**SOLICITATION AMENDMENT  
MODIFICATION DE L'INVITATION**

<b>Title - Sujet</b> UNIT DEMANDS/STOCK REPLENISHMENT	
<b>Solicitation No. - N° de l'invitation</b> W8486-152610/A	<b>Amendment No. - N° modif.</b> 002
<b>Client Reference No. - N° de référence du client</b> W8486-152610	<b>Date</b> 2016-05-05
<b>GETS Reference No. - N° de référence de SEAG</b> PW-\$\$HN-313-70477	
<b>File No. - N° de dossier</b> hn313.W8486-152610	<b>CCC No./N° CCC - FMS No./N° VME</b>
<b>Solicitation Closes - L'invitation prend fin</b> <b>at - à 02:00 PM</b> <b>on - le 2016-05-25</b>	
<b>Time Zone</b> Fuseau horaire Eastern Daylight Saving Time EDT	
<b>F.O.B. - F.A.B.</b> <b>Plant-Usine:</b> <input type="checkbox"/> <b>Destination:</b> <input checked="" type="checkbox"/> <b>Other-Autre:</b> <input type="checkbox"/>	
<b>Address Enquiries to: - Adresser toutes questions à:</b> Kelly, Ruth	<b>Buyer Id - Id de l'acheteur</b> hn313
<b>Telephone No. - N° de téléphone</b> (819) 420-0343 ( )	<b>FAX No. - N° de FAX</b> ( ) -

**Amendment 002 is issued to provide answers to the following questions:**

REV	DATE	DESCRIPTION
1	01-06-00	CONSOLE SUPPORT LEG SHELF

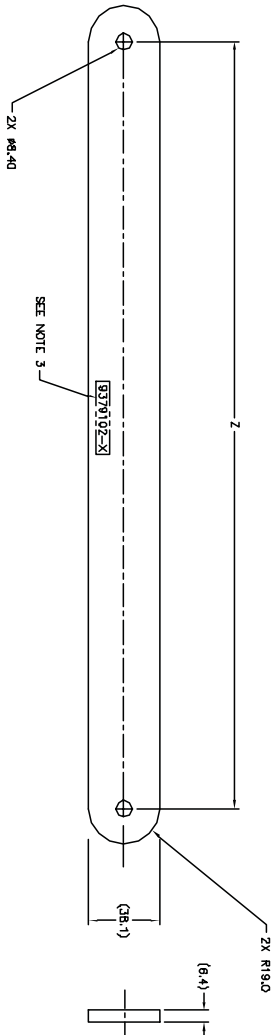
We have the following technical questions with respect to item 5 part number 9379224-1 - drawing attached.

Drawing item 12 calls up No. 8 x 30 Screw Cap. Is 30 mm the length and is this supposed to be a metric or imperial fastener?

Drawing item 14 calls up a GR 10 Plain Hex Nut. Should it be a M10 nut and if so please confirm the thread.

Item 5 is a support leg Drawing is attached in case it was missed before.

Item 12 is described as and M8 x 30 Olive Drab in color commercial.

Item 14 is M8 gr 10 Commercial.
